## アンケートでのご意見等について

### <第5回懇談会 ご感想シート>

### 天中改築案への提案

<2025.09.02 において提案された(A 案)を基にした検討案>

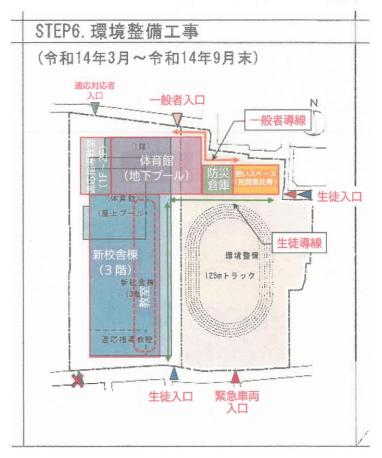
この審議に最大限に時間を配分してほしい。提案は以下のとおり。

A 案が最もしっくりきたため、それをベースに配置(建物)と入口、動線を総合的に考えた。

- 1. 北側に適応教室、体育館(地下プール)、防災倉庫、憩いスペースを並べる。
  - ・一般者導線と生徒導線が完全に分離できる(安全確保)。
  - ・ 憩いのスペースで、地元と生徒(放課後)の交流が可能となる。
  - ・防災倉庫への貯蔵品の平面移動が容易となる(災害発生時の重要事項)。
  - ・プールを地下にしたのは北側日影の理由から、なるべく低層としたいこと、 加えて民間への貸し出しの際の運用の容易さ、冬場の民間貸出(温水プール)の観点から。

- ・体育館を北側へ移したことにより西側配置の教室棟の厚み(東⇔西)が細く設計できそう。
- ・上記により、校庭トラック西側にスペースの余裕が拡がり、運動会時の本部席が確保できる。

- ・生徒の通用門は、東と南の2か所。適応対応者の入口も北口にて完全分離できる。
- ・完成後も、緊急車両進入口を校庭の南側に備えるべき。通常の生徒通用門との兼用も OK。
